# Rapport Water wTB 2023

ZUIDASDOK

Kenmerk: D10036684.2

Datum: juni 2023

*Figuur 1 Overzichtkaart van de specifieke wijzigingen wTB Zuidasdok 2022*

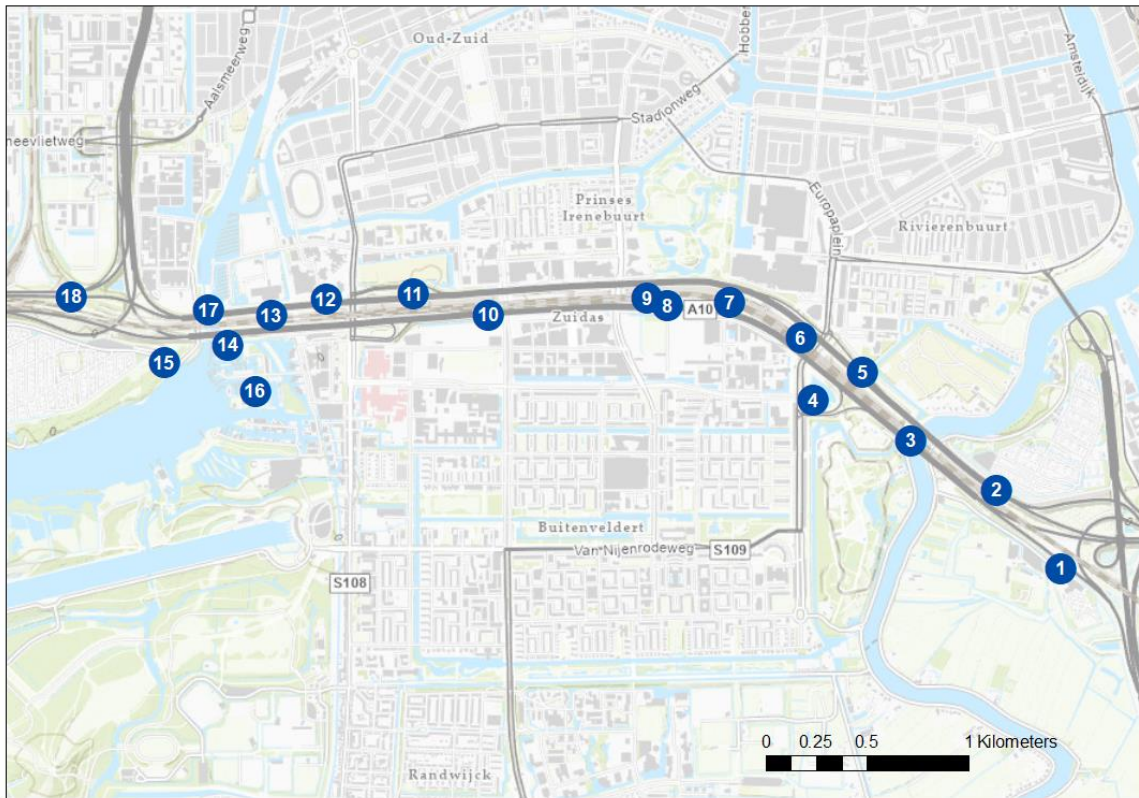
Naast deze generieke oplossing bevat het wTB 2023 specifieke wijzigingen, benoemd in Tabel 1. In de tabel is aangegeven welke wijzigingen relevant zijn voor het thema water. In de afbeelding op de volgende pagina, Figuur 1, is een overzichtskaart opgenomen waarop de locaties van de wijzigingen inzichtelijk zijn gemaakt. In de Toelichting van het wTB is een totaaloverzicht te vinden van de generieke en specifieke wijzigingen inclusief illustraties van de wijzigingen. In de tabel wordt naar de betreffende paragrafen verwezen.

Wijzigingnr. overzichtskaart	Locatie	Wijziging	Relevant voor water
1	Fietsstraat Ouderkerkerdijk	Losliggend fietspad en versmalling watergang is niet inpasbaar vanwege locatie essentiële kabels en leidingen. Ouderkerkerdijk wordt opgenomen als fietsstraat met auto te gast (paragraaf 2.4 van de toelichting)	Nee, positief omdat watergang niet hoeft te worden versmald.
2	Hoofdrijbaan rechts bij Amstelglorie	Realiseren extra vluchtstrook 200m inclusief verschuiving van geluidscherm (paragraaf 2.7 van de toelichting).	Ja, toename verhard oppervlak, zie paragraaf 3.2
3	Parallelrijbaan links bij Amstel	Vergroten maatregelvlak kunstwerk KW10b om poeren voor kunstwerk te realiseren (paragraaf 27 van de toelichting).	Nee

4	Parallelrijbaan links bij afrit 9	Aanpassen (verlengen) vluchtstrook over kunstwerk 17A en aanpassen breedte maatregelvlak (paragraaf 2.7 van de toelichting).	Ja, toename verhard oppervlak, zie paragraaf 3.2
5	Parallelrijbaan rechts tussen Rozenoordbrug en afrit 9	Realiseren extra vluchtstrook inclusief verschuiving van geluidscherm (paragraaf 2.7 van de toelichting).	Ja, toename verhard oppervlak, zie paragraaf 3.2
6	KW07a – Europaboulevard Noord	Vergroten maatregelvlak KW07a om poeren te realiseren (onder maaiveld, paragraaf 2.7 van de toelichting).	Nee
7	Noordelijke hoofdrijbaan, spoorzijde	Wijzigen TB grens om voldoende ruimte te bieden voor het verleggen van rijstroken tijdens realisatie (paragraaf 2.7 van de toelichting).	Ja, vanwege grondwater, zie paragraaf 3.1
8	Zuidelijke tunnelbuis	Aanpassen maatregelvlak open tunnelbak ZO in verband met verlengen open tunnelbakken (paragraaf 2.7 van de toelichting)..	Ja, vanwege grondwater, zie paragraaf 3.1

9	Hoofdrijbaan links bij Vivaldipassage	Wijzigen locatie Calamiteiten Opstel Plaats zuidelijke hoofdrijbaan (paragraaf 2.7 van de toelichting).	Nee
10	Zuidelijke tunnelbuis	Aanpassen maatregelvlak open tunnelbak ZW in verband met verlengen open tunnelbakken (paragraaf 2.7 van de toelichting).	Ja, vanwege grondwater, zie paragraaf 3.1
11	Noordelijke en zuidelijke hoofdrijbaan, spoorzijde	Wijzigen TB grens om voldoende ruimte te bieden voor het verleggen van rijstroken tijdens realisatie (paragraaf 2.7 van de toelichting).	Nee, de oppervlakte van de tijdelijke rijstroken wijzigt niet ten opzichte van het TB.
12	Parallelrijbaan rechts bij toerit 8	Vervangen taperinvoeger door rechts invogende rijstrook, ten koste van vluchtstrook (paragraaf 2.1 van de toelichting).	Nee, geen toename verhard oppervlak
13	Hoofdrijbaan rechts, na tunnelmond	Meer richting tunnelmond realiseren Calamiteiten Opstel Plaats (paragraaf 2.7 van de toelichting).	Nee

14	Watergang parallel aan de A10, tussen de Jachthavenweg en het Punterspad	Verdiepen watergang zodat deze kan worden benut bij het verplaatsen van woonschepen (paragraaf 2.4 van de toelichting).	Ja. Het gaat hier om het aanpassen van de waterdiepte en een wijziging op de vigerende legger
15	Nieuwe Meer ten zuiden van de Schinkelbruggen	Verplaatsen en verlengen geleidewerk aan de oostzijde van het vaarwater en aanpassen wachtplaatsvoorzieningen voor beroeps- en recreatievaart (paragraaf 2.4 van de toelichting).	Ja. Deze maatregel heeft vooral nautische gevolgen en wellicht een afwijking op de geldende keur.
16	Nieuwe Meer ten zuiden van de Schinkelbruggen	Amoveren van steigers in de jachthaven (paragraaf 2.5 van de toelichting).	Nautisch
17	Schinkel	Toevoegen Werkterrein Schinkel ten behoeve van bouwveiligheidsmaatregelen (paragraaf 2.7 van de toelichting)	Nee. Het gaat hier om het vastleggen van een bouwveiligheidszone ter plaatse van bestaande verharding en water.

18	Metroviaduct KNM80/81	Toevoegen maatregelvlakken in verband met het aanpassen van de poeren (paragraaf 2.3 van de toelichting).	Nee

n.v.t.	Knooppunt Amstel – Verbindingsweg Parallelrijbaan A10 Zuid richting hoofdrijbaan A10 Oost	Aanpassen rijsnelheid voor deze verbindingsweg in artikel 2 TB aanpassen naar 70 km/h in plaats van 50km/h (paragraaf 2.2 van de toelichting). Aanpassen wegdekverharding in enkellaags ZOAB vanwege krappe boogstraal (paragraaf 2.6 van de toelichting).	Nee
n.v.t.	Vivaldipassage	Gedeeltelijk transparant geluidscherm (zijbermscherm 19b zuidelijke parallelrijbaan ter plaatse van onderdoorgang langzaam verkeer, paragraaf 2.6 van de toelichting).	Nee
n.v.t.	KW48	Gedeeltelijk transparant geluidscherm (zijbermscherm 5d langs noordelijke afrit S109 ter plaatse van onderdoorgang langzaam verkeer, paragraaf 2.6 van de toelichting).	Nee
n.v.t.	Diverse locaties	Bronmaatregel geluid toevoegen in verband met de wijzigingen aan het wegontwerp in de vorm van tweelaags ZOAB fijn, dan wel een asfalttype met ten minste akoestisch gelijkwaardige eigenschappen (paragraaf 2.6 van de toelichting).	Ja, hemelwater, zie paragraaf 3.3

n.v.t.	Projectgebied	De referentiepunten waarvoor tijdens de uitvoering van de werkzaamheden vrijstelling geldt van de plicht tot naleving van de geluidproductieplafonds zijn opgenomen in Bijlage 2 bij het wTB. In figuur 1 is de ligging van deze referentiepunten op kaart weergegeven (paragraaf 3.3 van de toelichting).	Nee
n.v.t.	n.v.t.	Aanvullen flexibiliteitsbepaling (paragraaf 2.8 van de toelichting).	Nee

Figuur 2 uitbreiding zuidoostelijke tunnelmond

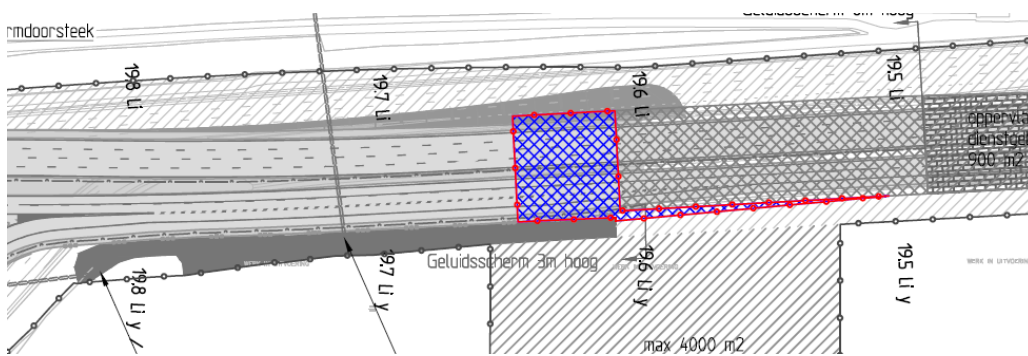
In de periode na vaststelling van het TB 2016 heeft de projectorganisatie Zuidasdok gewerkt aan een actualisatie van het groeiend grondwatermodel. Hiervoor is het grondwatermodel grondig gemoderniseerd en overgebracht naar een ander softwarepakket. Het model is gevalideerd met behulp van peilbuizen in de omgeving. In het model wordt rekening gehouden met de gevolgen van klimaatverandering en de toekomstige inrichting van het Zuidasgebied. Het grondwatermodel is goedgekeurd door Waternet en wordt gebruikt om voor zowel de bouwfase als de gebruiksfase de in het TB beschreven mitigerende maatregelen te toetsen. Dit model 2022 is voor zowel de ontwikkeling van Zuidas als het project Zuidasdok het geëigende model om grondwatereffecten op de omgeving te kunnen toetsen. Onderbouwing van het model is opgenomen in de rapportage modelrapportage Grondwatermodel Zuidasdok (Witteveen+Bos, 2023). Op basis van het grondwatermodel 2022 is aangetoond dat de mitigerende maatregelen bestaande uit infiltratierolering in het spoortracé en DT-riolen in onderdoorgangen en oppervlaktewater voldoen om de hogere grondwaterstanden te mitigeren.

In het TB 2016 is aangetoond dat de grondwaterstanden tussen de damwanden (de gesloten grondkerende constructie) hoog zullen zijn. Wat nieuw is, is dat de statistisch bepaalde (constructieve) grondwaterstanden volgens de eisen die gelden voor het constructieve ontwerp van de tunnel hoger zijn dan waar in het TB van is uitgegaan. (Zuidplus, 2019), waardoor het risico op inundatie (binnenstromen van water in de tunnelbak) van de zuidelijke tunnel als gevolg van deze hoge grondwaterstanden toeneemt. Dit is gemitigeerd door het verhogen van de drempels van de zuidelijke tunneltoeritten. Gevolg van deze verhoging is dat de horizontale lengte van de open tunnelbakken toe zal nemen en het constructieve deel van de zuidelijke tunnel in zowel oostelijke als westelijke richting wordt uitgebreid. Om deze uitbreiding mogelijk te maken zijn de maatregelvlakken open Tunnelbak op de detailkaarten bij dit wTB aangepast. In Figuur 2 en Figuur 3 zijn de uitbreidingen van de open tunnelbakken in lichtblauw aangegeven. Deze maatregelen zijn constructief van aard en hebben vooral consequenties voor het verticale evenwicht van de tunnel. Op basis van het grondwatermodel 2022 is aangetoond dat met deze maatregel het risico op inundatie is weggenomen.

Voor het wTB 2023 zijn de berekende effecten op de grondwaterkwantiteit minimaal. De grootschalige en integrale effecten op de grondwaterkwantiteit als gevolg van de bouw van beide tunnels en de grondkerende constructies zijn reeds in de onderzoeken voor het TB 2016 berekend. Uit de effecten die voor het TB 2016 zijn bepaald is gebleken dat het beheersen van de grondwaterkwantiteit in het plangebied zowel tijdens de bouw als de uiteindelijke situatie een van de grootste risico's is voor de waterhuishouding.

Getoetst is of de mitigerende maatregelen van het TB 2016 nog volstaan om te kunnen voldoen aan de eisen van grondwater neutraal bouwen. Eén van de maatregelen is de aanleg van een drainage transportriool ten noorden van de infrastructuurbundel (het dok). Daarnaast wordt tussen de noordelijke en zuidelijke tunnel extra drainage aangelegd om hemelwater op te vangen van de spoorbundel. Ook is bij deze toets beoordeeld of door de verlenging van de open tunnelbakken andere effecten optreden. Geconcludeerd is dat voor het mitigeren van de effecten van het project, inclusief dit wTB 2023, de maatregelen toereikend zijn.
